VYSVĚTLENÍ ZADÁVACÍ DOKUMENTACE Č. IV

Název veřejné zakázky:	Revitalizace zimního stadionu v Třebíči
Evidenční číslo ve VVZ:	Z2023-045285
Evidenční číslo zadavatele:	23030027
Druh veřejné zakázky:	Stavební práce
Režim veřejné zakázky:	Nadlimitní režim
Druh zadávacího řízení:	Otevřené řízení
Název zadavatele:	Město Třebíč
Sídlo zadavatele:	Karlovo nám. 104/55, 674 01 Třebíč
IČO zadavatele:	00290629
Právní forma zadavatele:	801 - obec nebo městská část hlavního města Prahy
Zastoupení zadavatele:	Milošem Hrůzou, místostarostou, pověřeným k podpisu smlouvy na základě usnesení zastupitelstva města č. 9/5/ZM/2022 ze dne 20.10.2022
Adresa profilu zadavatele:	https://zakazky.trebic.cz/

Příklad Z.20a

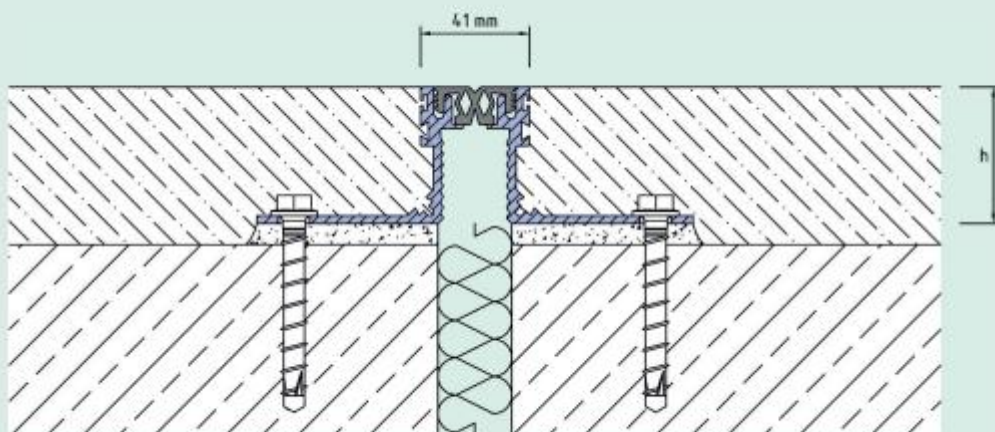
„Prosíme o detail k položkám dilatačních lišt, popř. alespoň o upřesnění povoleného pohybu mezi dvěma objekty a požadavku na vodotěsnost. Děkujeme.“

V rámci dilatace podlahy je uvažováno s typovými hliníkové výrobky (níže zadavatel poskytuje pro ilustraci referenční výrobek, ale zadavatel samozřejmě umožňuje účastníkům nabídnout rovnocenná řešení). Tvar a typ dilatační lišty musí být vhodně vybrán vzhledem k jejímu umístění v konstrukci (v ploše podlahy, u stěny atd.) a typu nášlapné vrstvy. Po konzultaci s hlavním statikem by měla být šířka dilatační spáry max. 35 mm. Pohyb by měl být zajištěn zejména ve směru X a Y – horizontální posun – předpoklad 10 mm. Přesnější šířky dilatačních spár (a tím i dilatačních lišt) budou známy až během stavby dle místních podmínek (křivost konstrukcí, sedání objektu atd.)

Vzhledem k umístění lišt obecně v suchých provozech a předpokladu úklidu čistícími stroji, nevyžadujeme vodotěsnost dilatačních lišt.

horizontální posun:	10 mm (± 5 mm)
vertikální posun:	8 mm (± 4 mm)
Viditelná šířka:	41 mm
Maximální roztažení:	30 mm
Zatížení:	Zatížení kola 700 kg při $\varnothing$ 150 mm, B = 100 mm
Dodací délka:	3 mtr
Barva flexibilní vložky:	černa nebo seda
